PROGETTO ESECUTIVO

LINEA MILANO - MANTOVA TRATTA CODOGNO - MANTOVA LOTTO FUNZIONALE PIADENA - MANTOVA

Relazione di ottemperanza al D.M. n. 377/2022 - "Parte B1"

Rev.	Descrizione	Redatto	Data	Verificato	Data	Approvato	Data	Autorizzato Data
A	Emissione Esecutiva	G. Cascino	20/03/2024	G. Di Chiara	20/03/2024	G. Mondello	20/03/2024	NOME E COGNOME DATA
B	Recepimento osservazioni Italferr	G. Cascino	20/03/2024	G. Di Chiara	20/03/2024	G. Mondello	20/03/2024	
C	Rev per ODI del 02.04.2024	G. Cascino	04/04/2024	G. Di Chiara	04/04/2024	G. Mondello	04/04/2024

- **Condizione Ambientale: n. progr. 7**

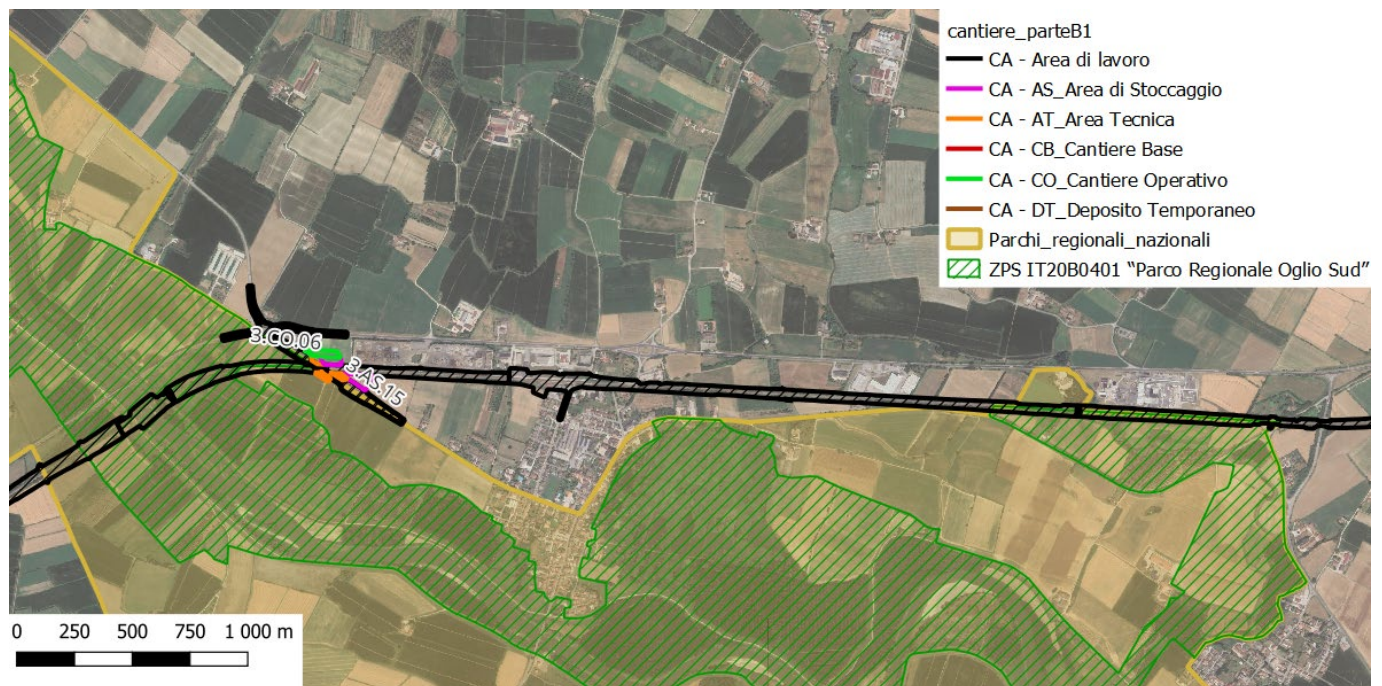
Durante la fase di cantiere si raccomanda che le operazioni di taglio ed eradicazione della vegetazione siano svolte nella stagione non riproduttiva delle varie specie faunistiche potenzialmente presenti nel territorio oggetto di studio, escludendo cioè i mesi da marzo a luglio, compatibilmente con l'organizzazione delle lavorazioni.

La presente condizione ambientale è relativa alla fase realizzativa.

La presente condizione ambientale nasce da una raccomandazione dell'Ente Parco Oglio Sud, la cui fascia è quella in giallo sotto riportata. La prescrizione si intende pertanto come applicabile alle sole aree in prossimità del fiume Oglio, riportate nelle seguenti immagini.

- **Condizione Ambientale: n. progr. 9**

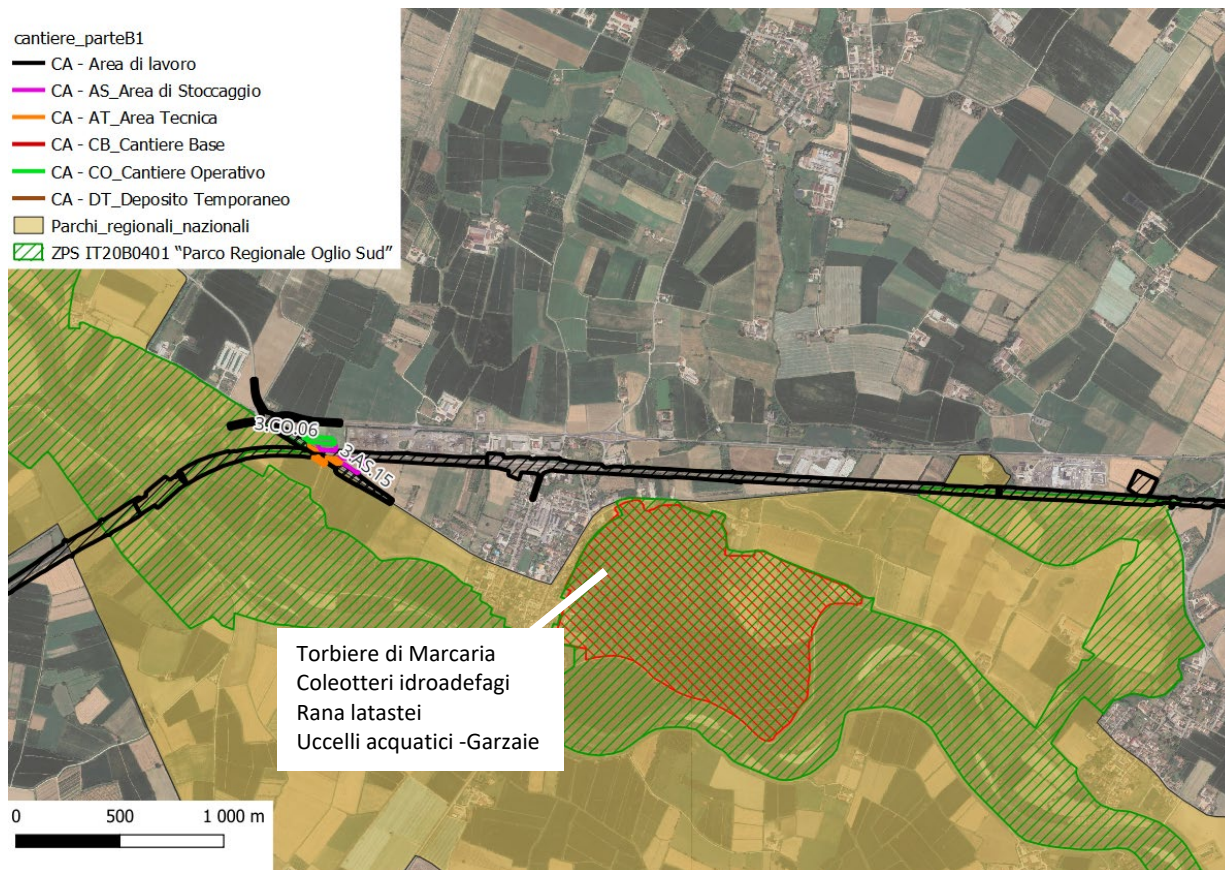
Gli interventi ricadenti all'interno della Zona di Protezione Speciale IT20B0401 "Parco Regionale Oglio Sud", potenzialmente interferenti con l'avifauna, non dovranno essere realizzati durante il periodo riproduttivo, da marzo a luglio, come da Piano di Gestione della ZPS, salvo deroghe su richieste motivate.

Si premette che, con riferimento al Piano di Gestione della ZPS IT20B0401 "Parco Regionale Oglio Sud", si è verificato che l'area di intervento non ricade nelle aree censite con presenza significativa di avifauna: nella Figura sottostante viene riportata in tratteggio rosso l'area a maggior tutela maggiormente prossima, tramite un tratteggio verde la perimetrazione della ZPS e tramite un tratteggio nero l'area di intervento. Si rimanda inoltre alle immagini riportate nella risposta alla condizione ambientale 7, nelle quali vengono presentati dei dettagli in corrispondenza delle interferenze fra aree di lavoro e perimetrazione totale della ZPS.
